福島第一原子力発電所 特定原子力施設に係る実施計画変更比較表（第Ⅱ章 2.11 使用済燃料プールからの燃料取り出し設備）

変 更 前	変 更 後	変 更 理 由
<p>2.11 使用済燃料プールからの燃料取り出し設備</p> <p>2.11.1 基本設計</p> <p>(中略)</p> <p>2.11.1.5 主要な機器</p> <p>(中略)</p> <p>(3) 燃料取り出し用カバー</p> <p>燃料取り出し用カバーは、2号機を除き使用済燃料プールを覆う構造としており、必要により、燃料取扱機支持用架構及びクレーン支持用架構を有する。</p> <p>なお、2号機については、燃料取扱機支持用架構及びクレーン支持用架構を有する燃料取り出し用構台を新設し、既存の原子炉建屋に新たに設ける開口部から、燃料取扱設備を出し入れする構造とする。</p> <p>また、燃料取り出し用カバーは換気設備及びフィルタユニットを有する。</p> <p>なお、換気設備の運転状態やフィルタユニット出入口で監視する放射性物質濃度等の監視状態は現場制御盤及び免震重要棟集中監視室に表示され、異常時は警報を発するなどの管理を行う。</p> <p>2.11.1.6 自然災害対策等</p> <p>(中略)</p> <p>(4)火災</p> <p>燃料取り出し用カバー及び燃料取り出し用カバー内の主要構成機器は不燃性のものを使用し、電源盤については不燃性又は難燃性、ケーブルについては難燃性のものを可能な限り使用し、火災が発生することを防止する。火災の発生が考えられる箇所について、火災の早期検知に努めるとともに、消火器を設置することで初期消火活動を可能にし、火災により安全性を損なうことのないようにする。</p> <p>(5)環境条件</p> <p>燃料取扱設備については、燃料取り出し用カバーに換気設備を設け、排気はフィルタユニットを通じて大気へ放出することとしている。</p> <p>燃料取り出し用カバーの外部にさらされている鉄骨部は、劣化防止を目的に、塗装を施す。</p> <p>(中略)</p>	<p>2.11 使用済燃料プールからの燃料取り出し設備</p> <p>2.11.1 基本設計</p> <p>(中略)</p> <p>2.11.1.5 主要な機器</p> <p>(中略)</p> <p>(3) 燃料取り出し用カバー</p> <p>燃料取り出し用カバーは、2号機を除き使用済燃料プールを覆う構造としており、必要により、燃料取扱機支持用架構及びクレーン支持用架構を有する。</p> <p>なお、2号機については、燃料取扱機支持用架構及びクレーン支持用架構を有する燃料取り出し用構台を新設し、既存の原子炉建屋に新たに設ける開口部から、燃料取扱設備を出し入れする構造とする。</p> <p>また、燃料取り出し用

図-2 配管概略図（2/5）
（測定・確認用設備）

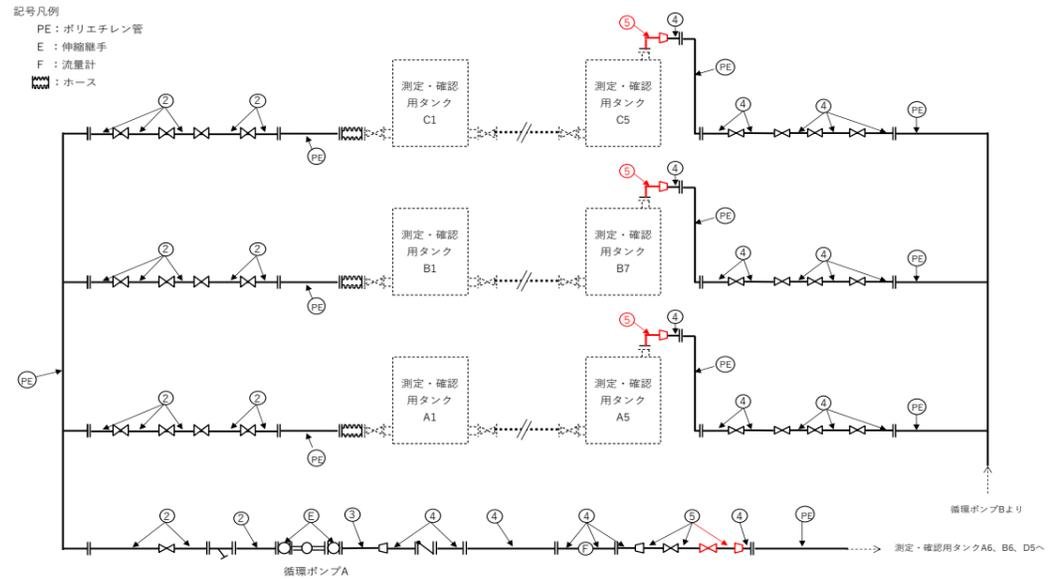
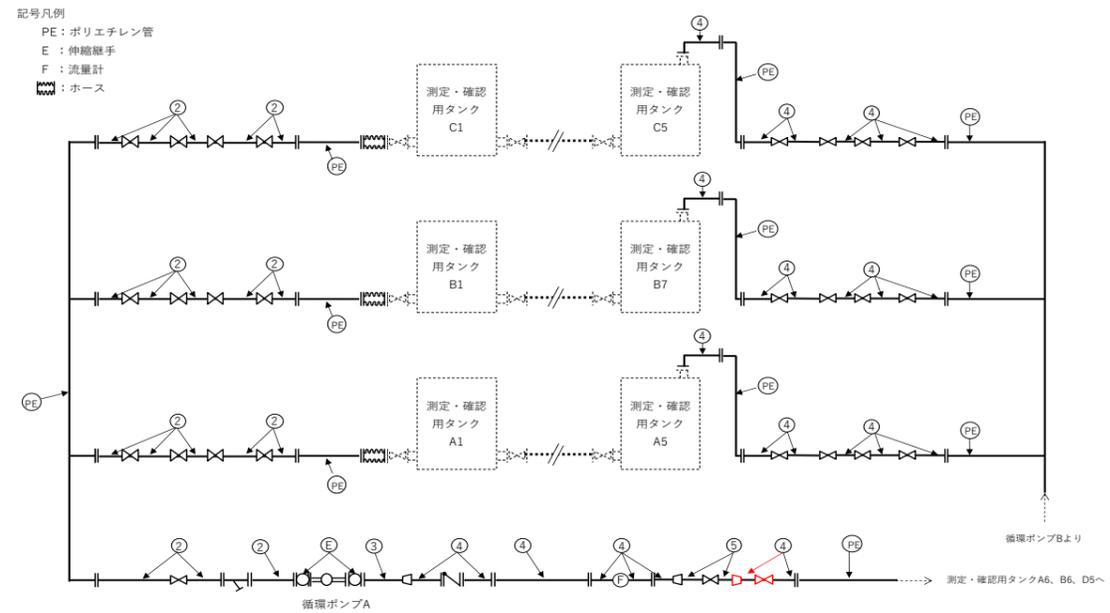
記載の適正化

図-3 配管概略図（3/5）
（測定・確認用設備）

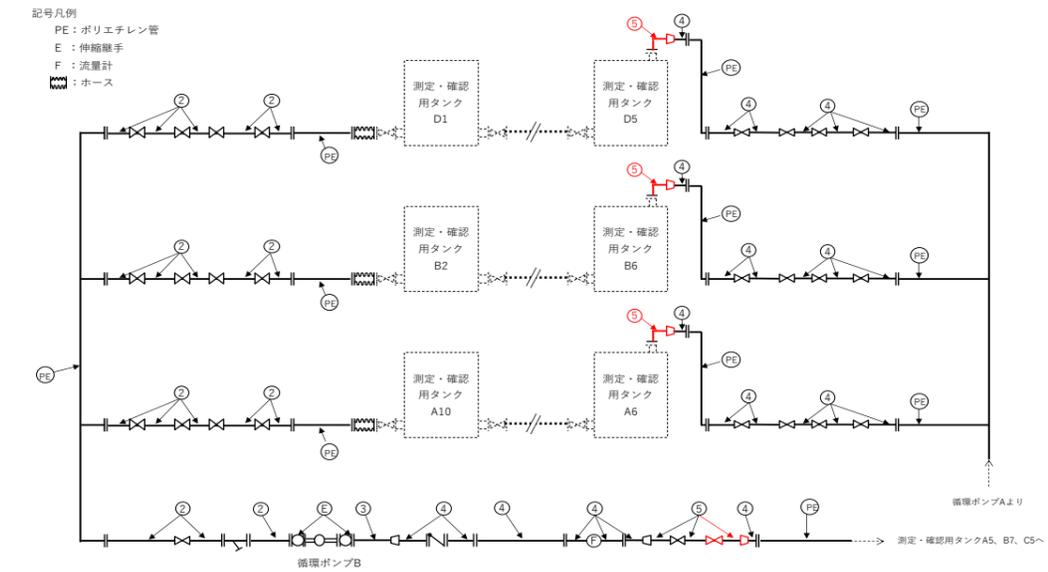
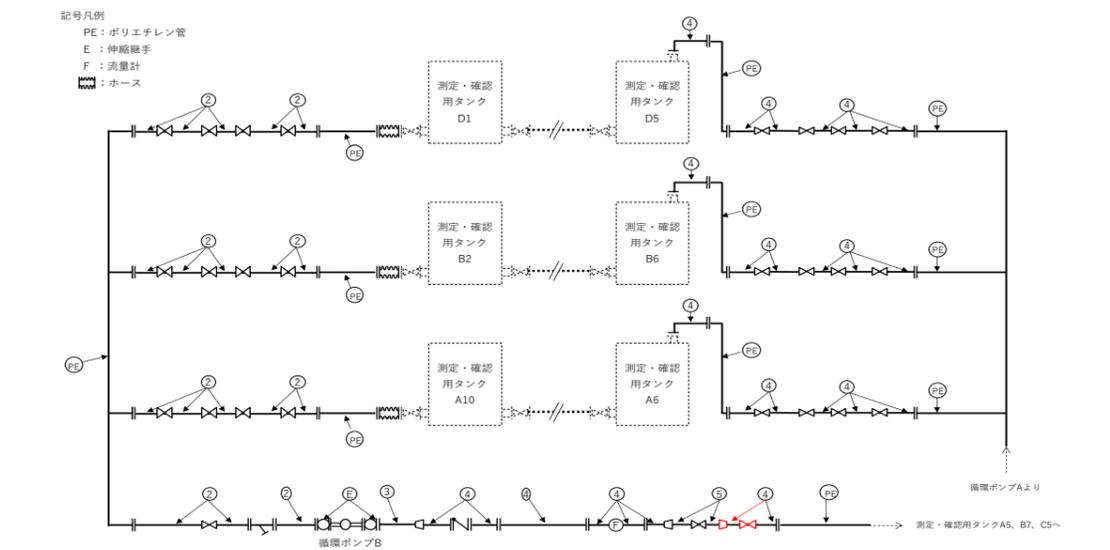
記載の適正化

図-4 配管概略図（4/5）
（移送設備）

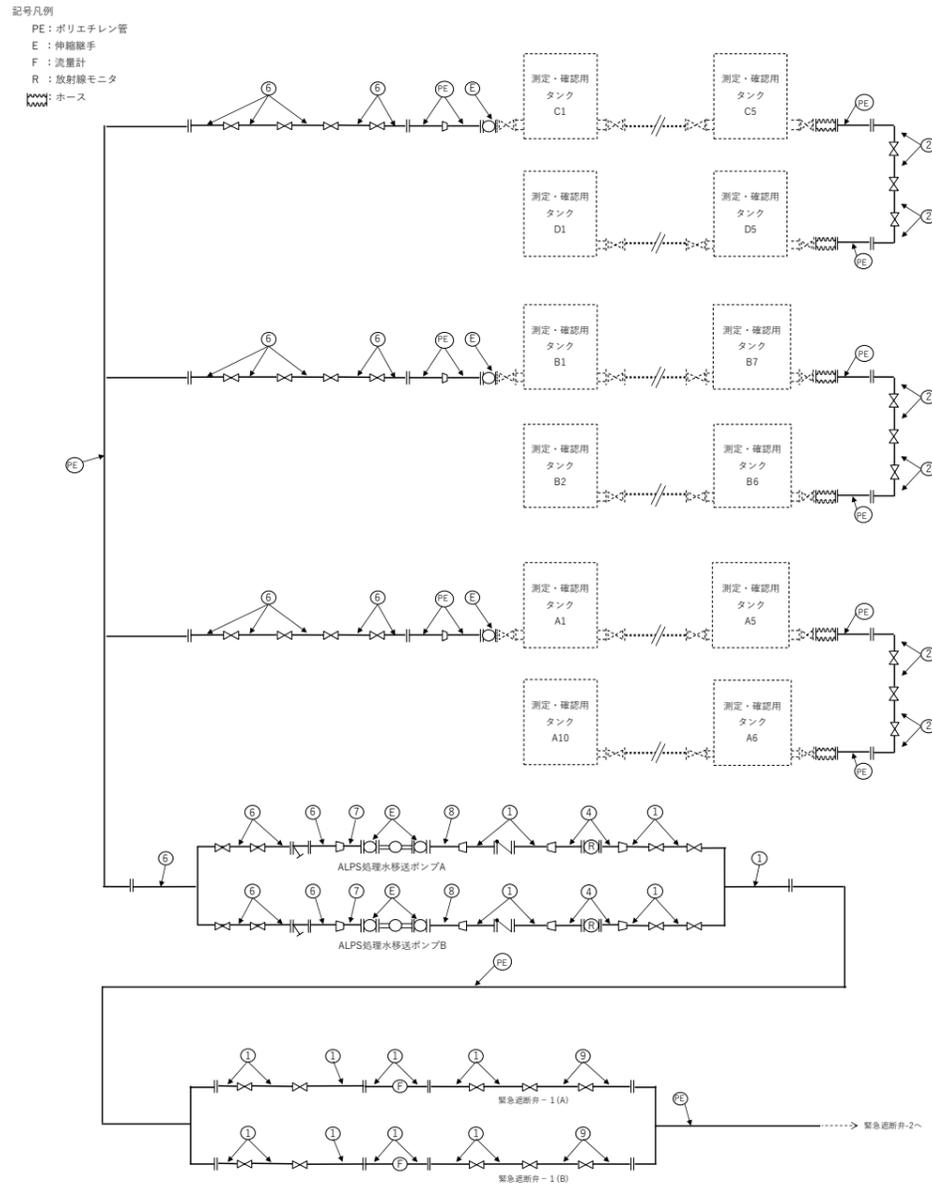
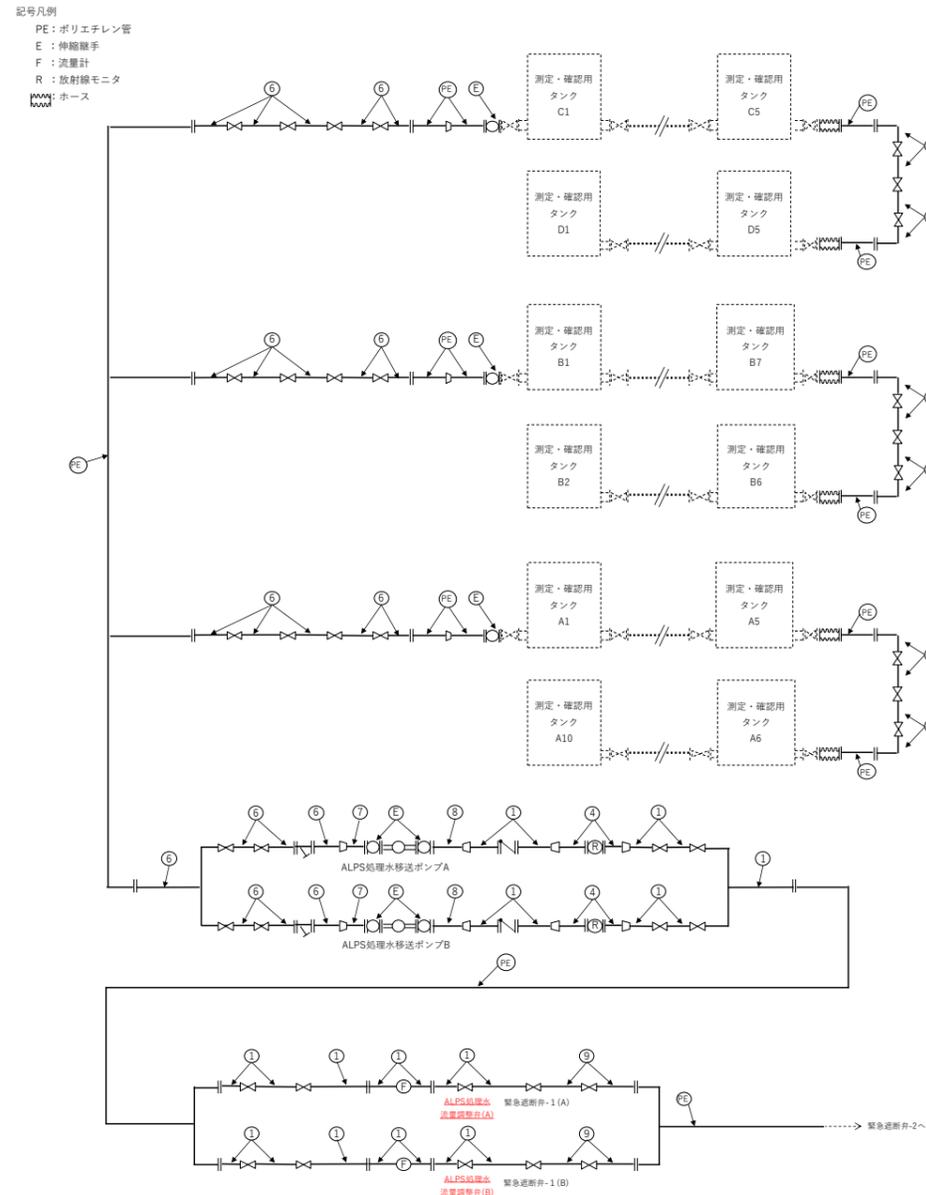
記載の適正化

図-5 配管概略図（5/5）
（移送設備、希釈設備）

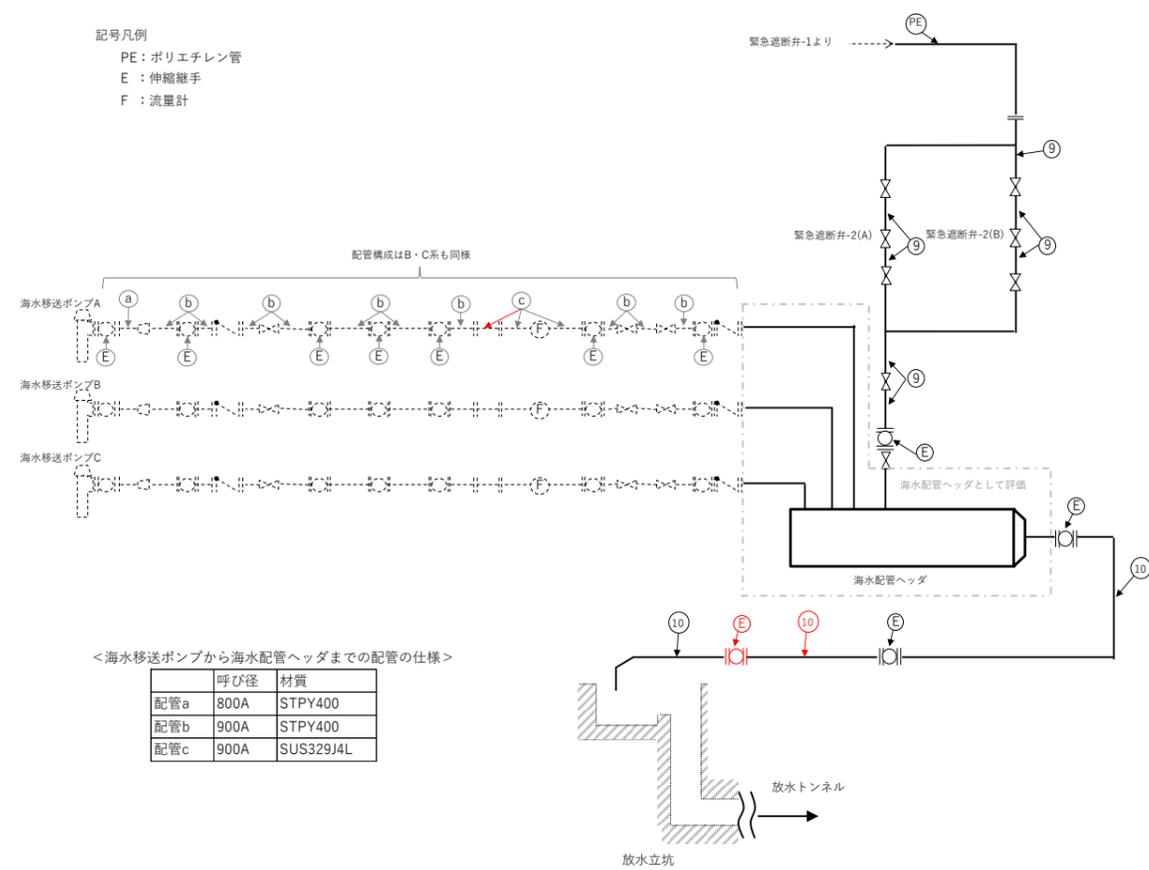
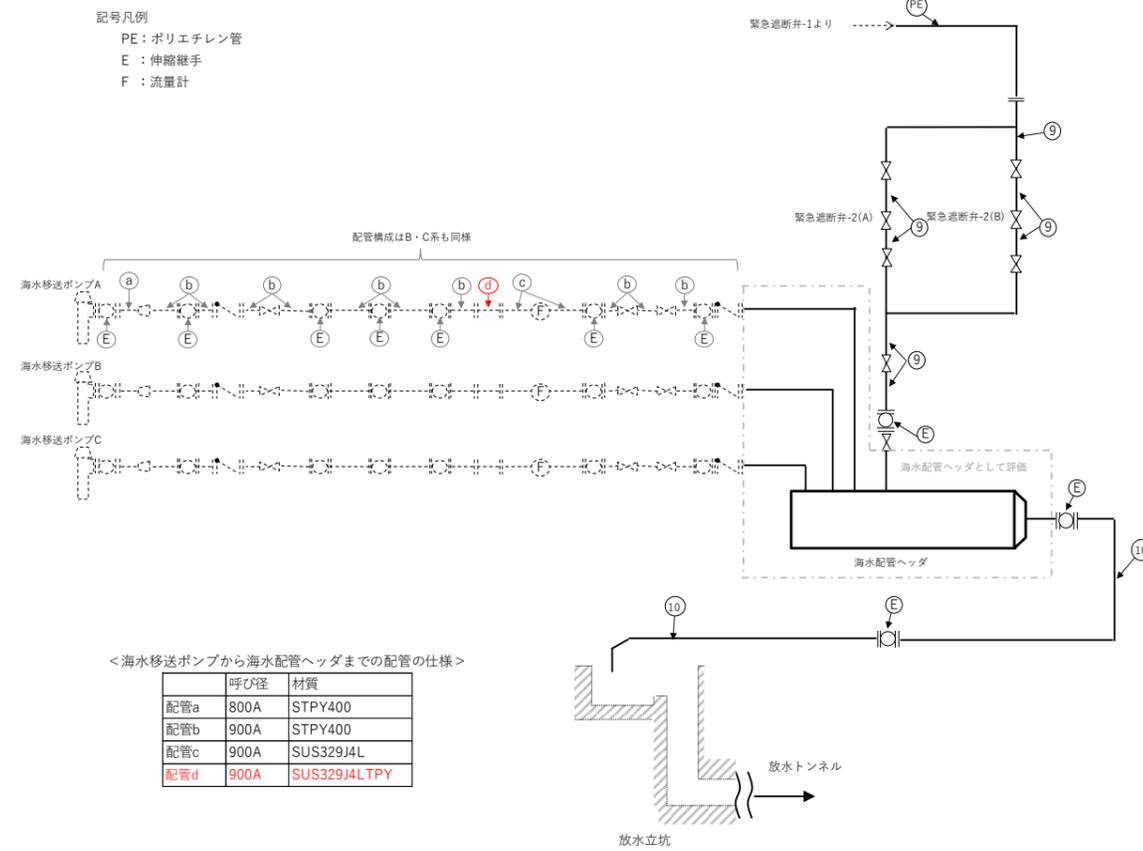
最高使用圧力 最高使用温度	0.60MPa 40℃																																																																																					
(鋼管)	呼び径/厚さ	900A/13mm																																																																																					
	材質	SUS329J4L																																																																																					
	最高使用圧力 最高使用温度	0.60MPa 40℃																																																																																					
<u>(鋼管)</u>	<u>呼び径/厚さ</u>	<u>900A/14mm</u>																																																																																					
	<u>材質</u>	<u>SUS329J4LTPY</u>																																																																																					
	<u>最高使用圧力</u> <u>最高使用温度</u>	<u>0.60MPa</u> <u>40℃</u>																																																																																					
(伸縮継手)	呼び径	800A 相当 900A 相当

材質	合成ゴム																																																																																					
	最高使用圧力 最高使用温度	0.60MPa 40℃																																																																																					
海水配管ヘッダ (鋼管)	呼び径/厚さ	<u>900A/16mm</u> 1800A/16mm 2200A/16mm																																																																																					
		材質	SM400B																																																																																				
	最高使用圧力 最高使用温度	0.60MPa 40℃

記載の適正化

ALPS 処理水希釈放出設備の漏えい検出装置の設置位置

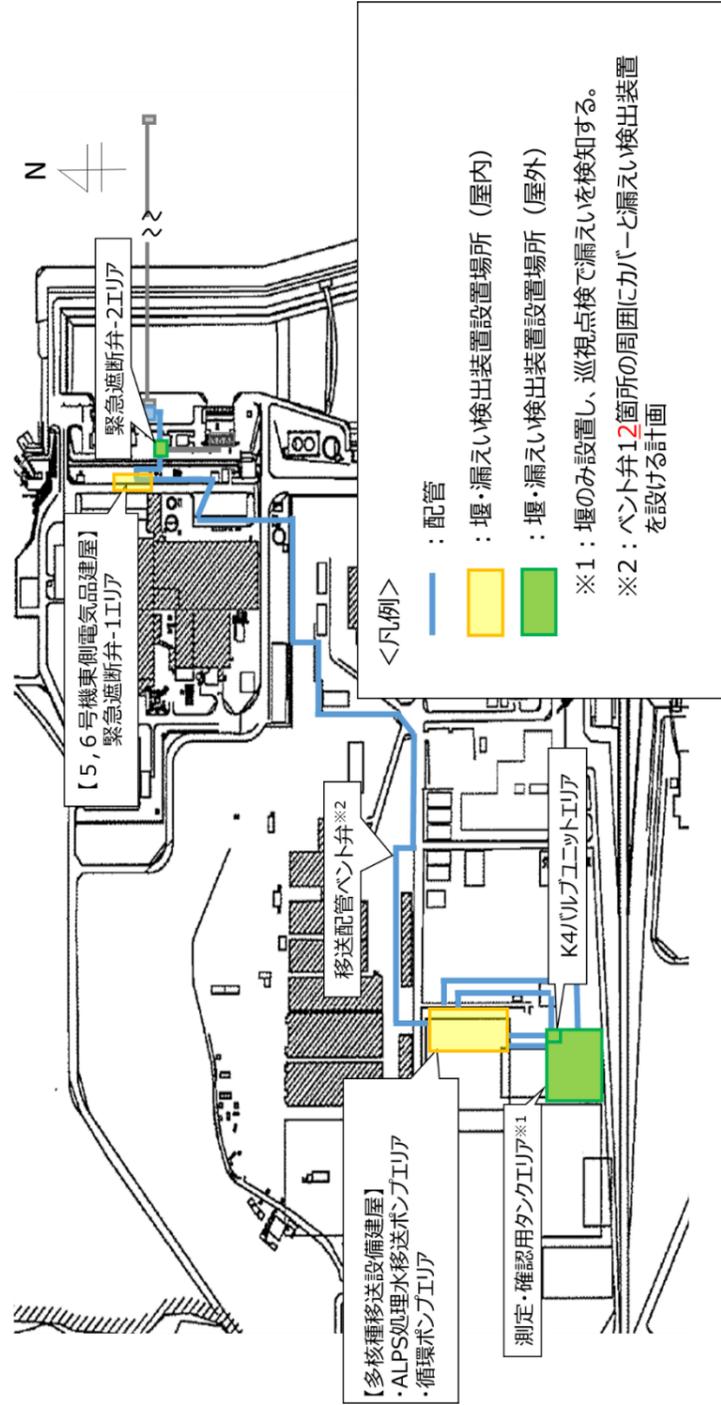
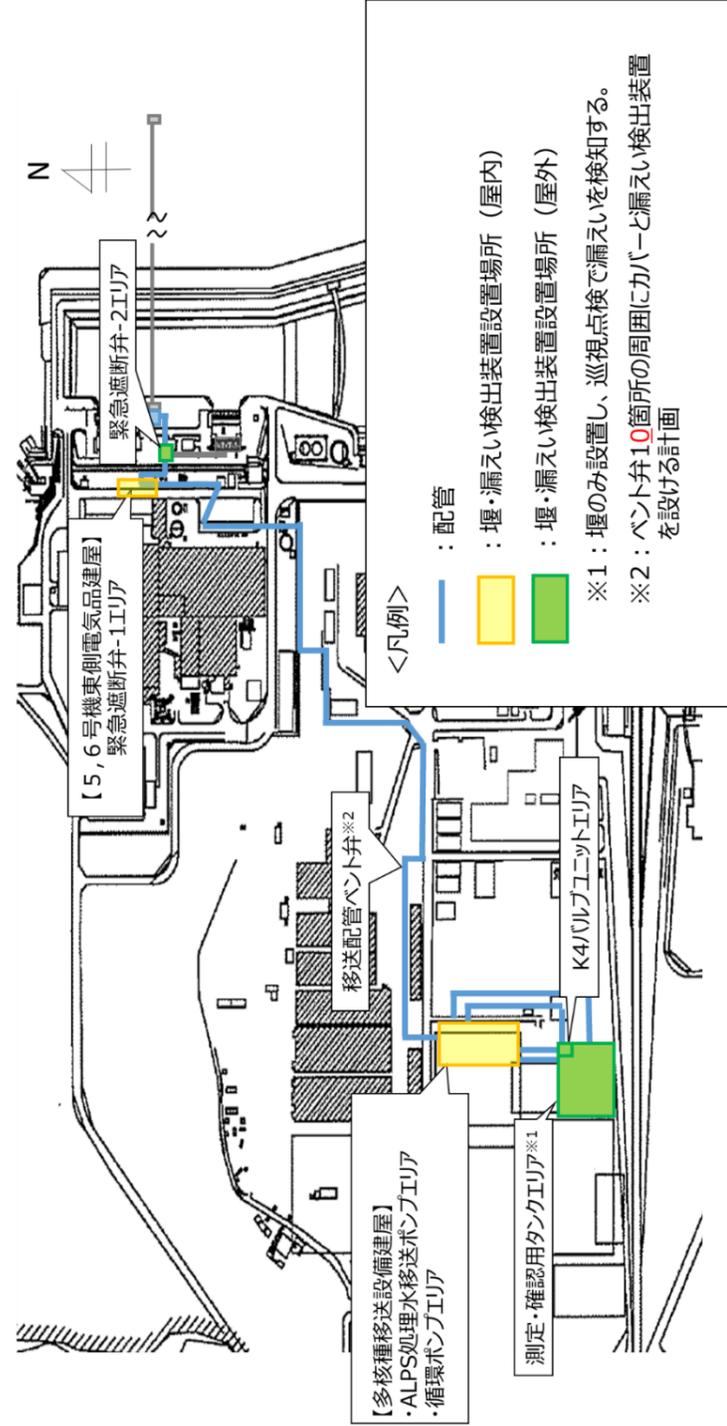
記載の適正化

図-2 配管概略図 (2/5)
(測定・確認用設備)

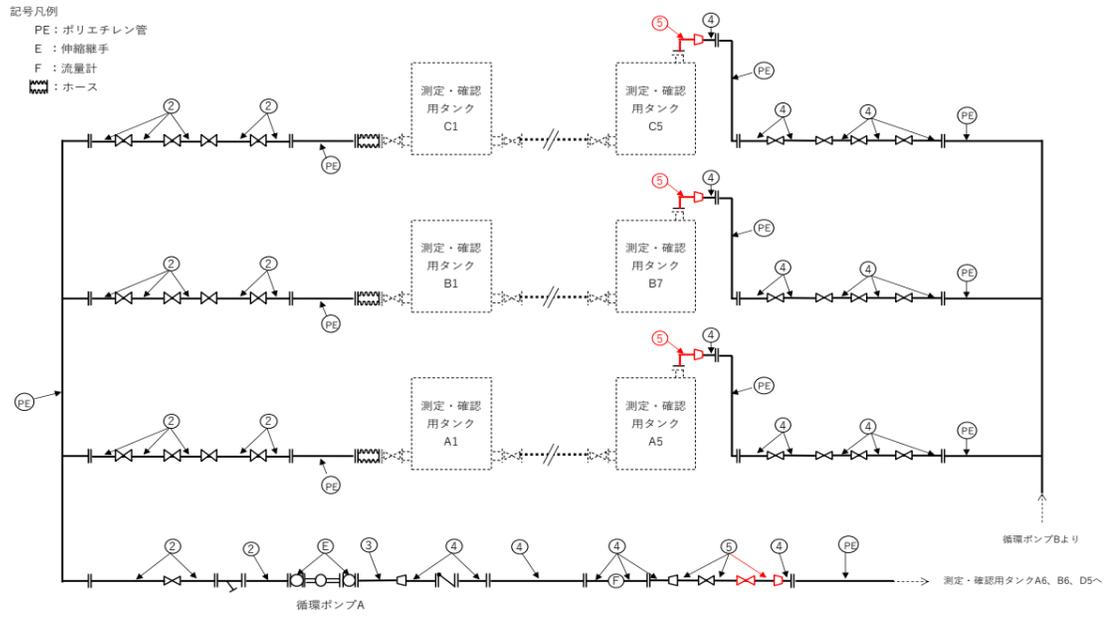
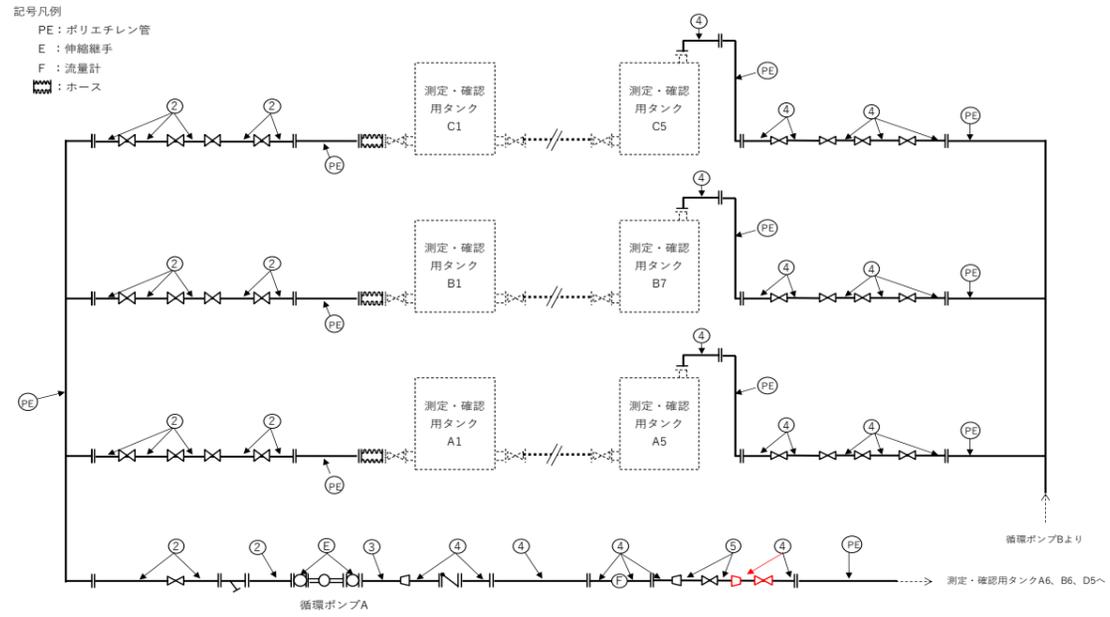
記載の適正化
